Dommerbetænkning

Miniudbud – reovering og ombygning af
Åbyhøjgård AL2bolig, afdeling 110 og 310

Tilst, den 19. december 2014

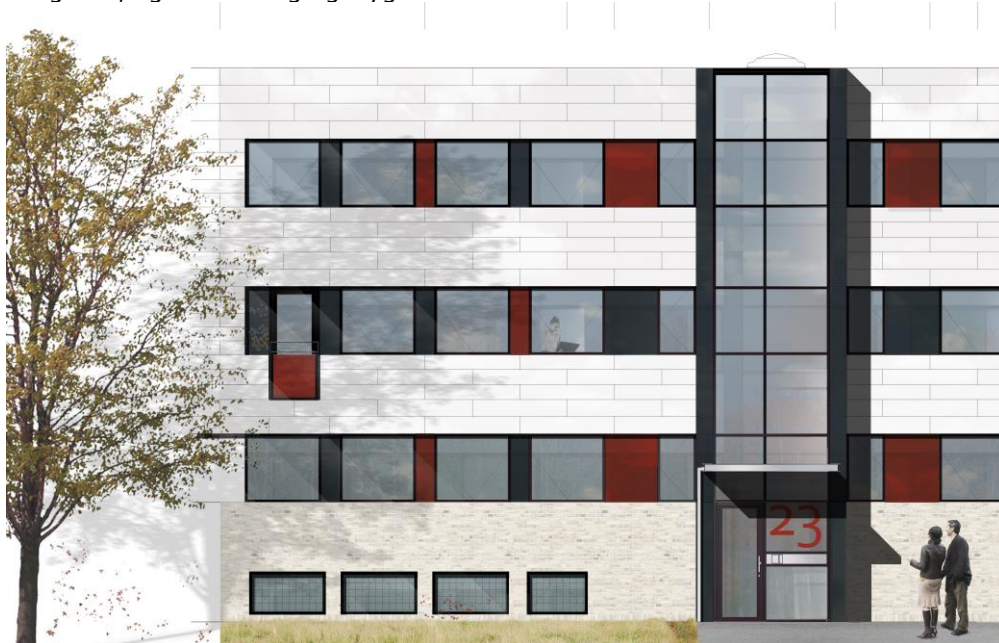
Der er i udbudsmaterialet angivet en tilbagerykning af sort facadebånd i gavle. I tilbudsgivers projektmateriale flugter facadeplanet på den sorte og lyse facadebeklædning, hvilket ikke giver den ønskede markante adskillelse mellem teglmuren og den lyse facadebeklædning.

Der er i tilbuddet forslag om at ændre sort facadeglas på afd. 110's facader fra sort facadeglas til sort Steni-facadeplade, da dette er vurderet at have en bedre totaløkonomi pga. at Steni-pladen er mere resistent overfor hærværk end facadeglasset. Ved projektgennemgangen blev det præciseret at der er medregnet en sort facadeglas ved afd. 110 – men der ønskes dog en dialog vedr. valg af sorte facadebeklædninger.

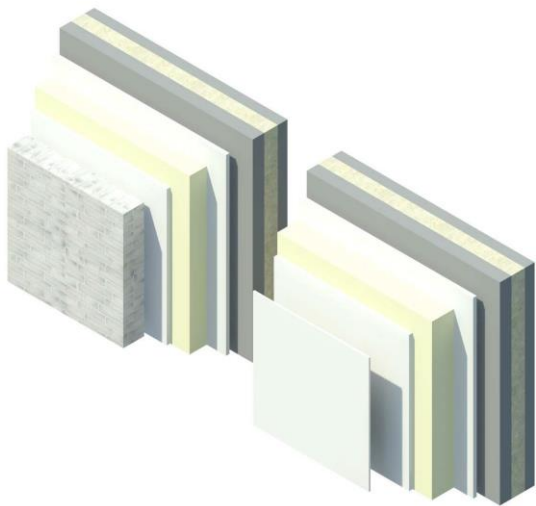
Der er ikke udarbejdet detaljer, der angiver de tekniske forhold, herunder fundering m.v.

- I afd. 110 er alt nyt – også funderingen og der er fin sammenhæng med de andre facader.
- I afd. 310 udskiftes vinduer og beklædning – flot sammenhæng til øvrige facader.
- Ingen særlige gener for beboerne under udførelsen.
